Technical *Info*

Vervanging van de CT 909 K5 tandriem kit voor VW/Audi/Skoda/Seat 1.8 T/2.0 naar de CT 909 K10

(Verandering van hydraulische spanningsdemper naar mechanische spanrol)

Fig. 1
Te vervangen versie

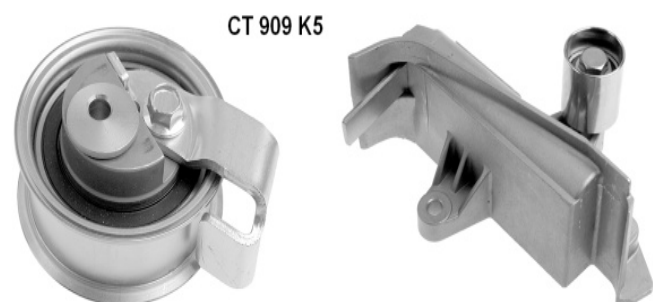
De onderdelen voorzien in de tandriem kit komen niet overeen met de geïnstalleerde versie.

Volgens de OE-fabrikant is er een nieuw spansysteem met een mechanische spanrol voor de relevante voertuigen gespecificeerd in de catalogus. De hydraulische spanningsdemper met de kleine omdraaipeolie werd vervangen door een nieuwe versie met slechts één beugel voor de omdraaipeolie.

De spanrol moet, na montage van de tandriem en de beugel met de kleine omdraaipeolie, door draaien van de exentriek in wijzerzin, op de markering afgesteld worden. Na 2 keer doordraaien van de motor moet de instelling gecontroleerd worden. Zet de moer van de spanrol vast tot 23 +/- 3 Nm.
